第2回検証小委における海底ケーブルルート等 継続検討項目の検討結果について (中国九州間連系設備)

2025年 5月 29日
九州電力送配電株式会社

- 当社は2025年2月に実施案を提出し、第2回検証小委（3/26）を受審。
- 第2回検証小委において、九州側開閉所の用地造成については、実施案では将来手戻りに配慮し、将来の STATCOM用用地まで一括造成する案としたものの、現時点において STATCOMの必要容量等が未確定であり、造成範囲については必要最小限の範囲とすることが合理的とされ、造成範囲を再検討することと整理された。
- また、海底ケーブルルートについては、実施案で想定した洋上風力予定範囲と準備区域の情報を比較するとケーブルルートを数km程度短縮できる可能性があることから、短縮案を検討することと整理された。
- 本日、九州側開閉所の造成範囲及び海底ケーブルルートの検討結果について、報告。

●開閉所用地造成 (提出された実施案)

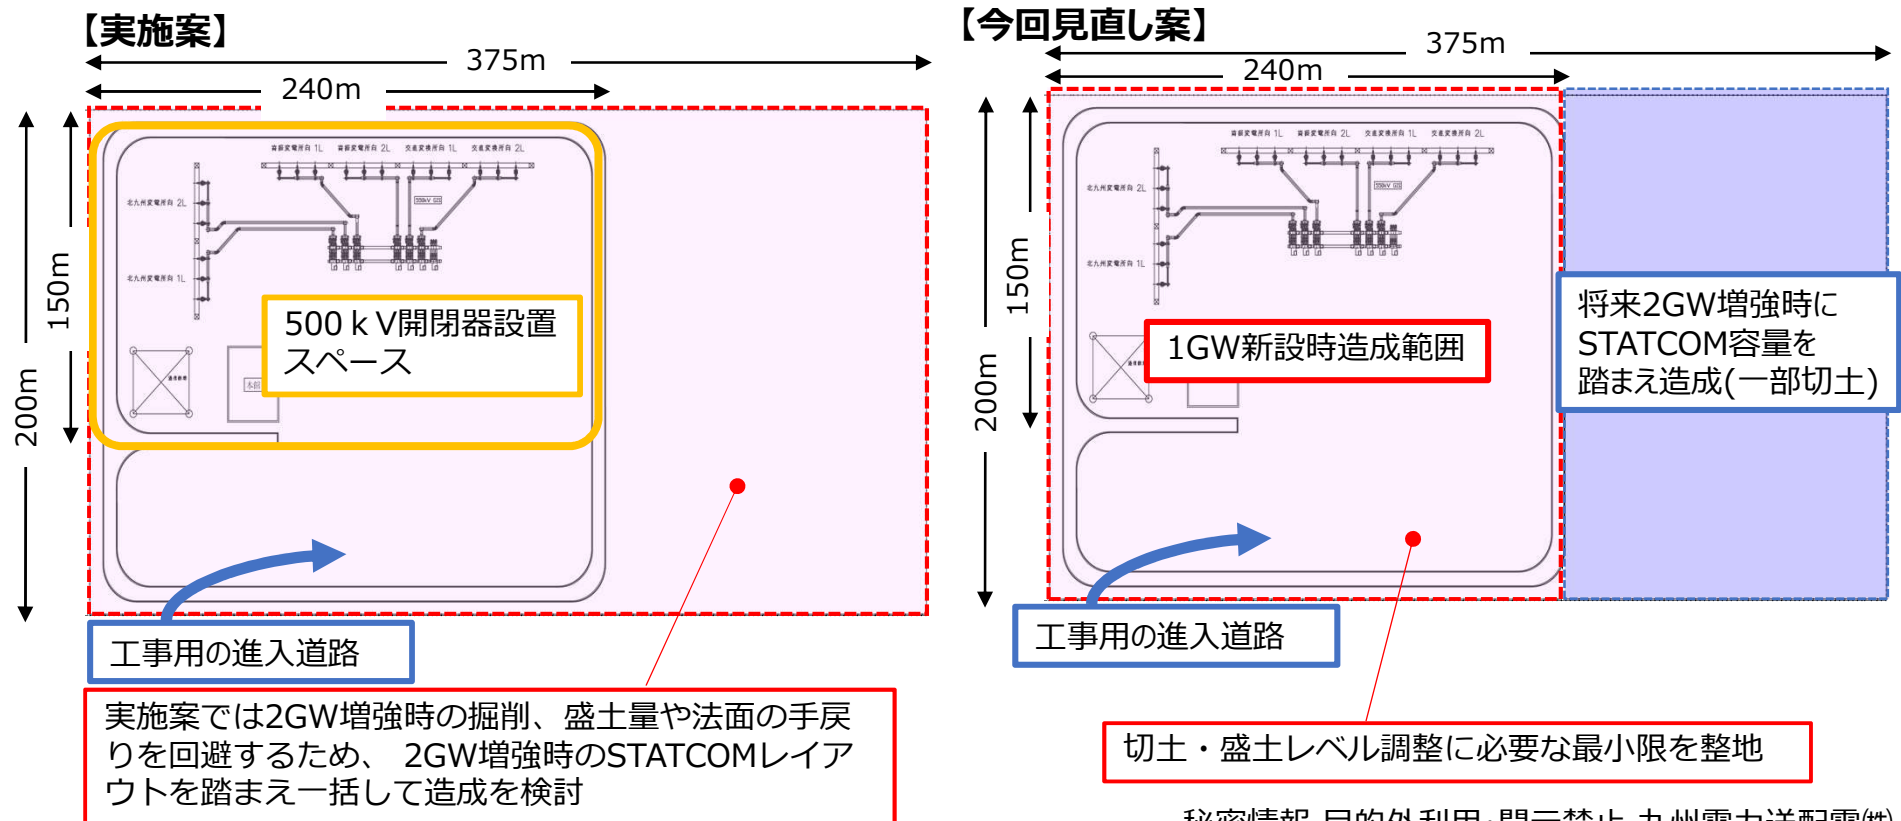
- 提出された実施案の開閉所の地点について、洋上風力の不確実性から拡張時に必要になると見込まれるSTATCOMは、その必要容量や最適な設置場所を現時点では特定できないものの、既設500kV変電所では設置する十分なスペースの確保を担保できないことから、本州側・九州側開閉所ともに一定程度設置可能な地点が選定されている。一方、用地造成については、九州側では拡張時の手戻りに配慮し、将来のSTATCOM用用地まで一括造成する案となっている。

- 現時点では、STATCOMの必要容量等は未確定であることから、造成範囲については、開閉器設置スペース及び造成工事面から必要最小限の範囲とすることが合理的であり、九州側開閉所については、造成範囲を九州送配にて再検討する余地がある。

- 開閉所の土地造成を段階的に実施することで、1GW新設時の初期投資は 億円程度削減可能な見込み。
- 1 GW新設時点での土地造成範囲は、環境保全面に配慮し、2 GW増強時の造成エリアも活用し、切土・盛土による土砂の敷地外への搬入出を抑制。
- 2 GW増強時は、トータル工事費が 億円程度増加するものの、STATCOMの必要容量が未確定であることから、初期投資を抑える観点で、段階的に造成実施する案へ見直す余地あり。
- なお、本検討は、実施案提出時に想定している候補地における机上検討結果であり、詳細設計や、候補地の変更により、得失が変動する可能性がある。
